Hu Lane Associate Inc. 產品規格圖 A

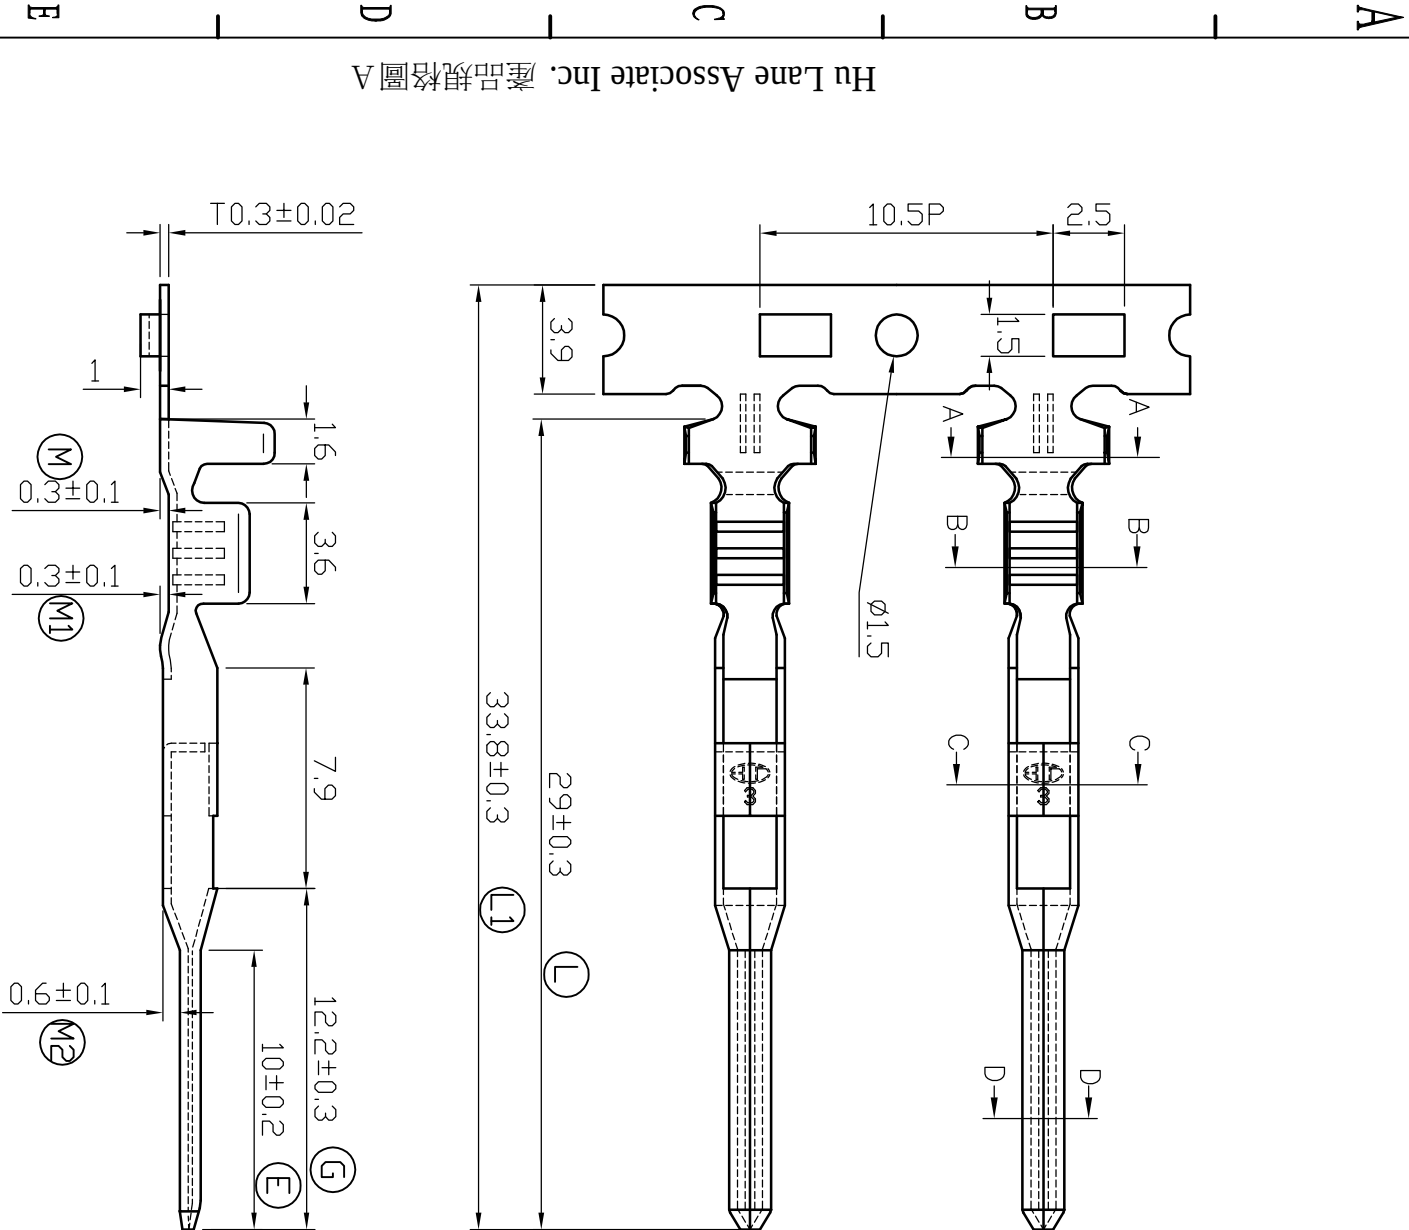
修訂 Revision						
記號 MARK	版本 REV.	修訂內容 DESCRIPTION	變更單 ECN	日期 DATE	繪圖 DWN.	核准 APVO.
	1.2	依APQP文件修改特殊特性符號 △變更為▽		NOV 09 2009	王蘭花	林志達
△	1.3	H2尺寸由0.75+0.05/-0變更爲0.8±0.04 SIZE H2 IS 0.75+0.05/-0 INSTEAD OF 0.8±0.04		DEC 20 2010	黎 靜	林志達
	1.4	新增空白包裝		MAY 27 2011	黎 靜	林志達
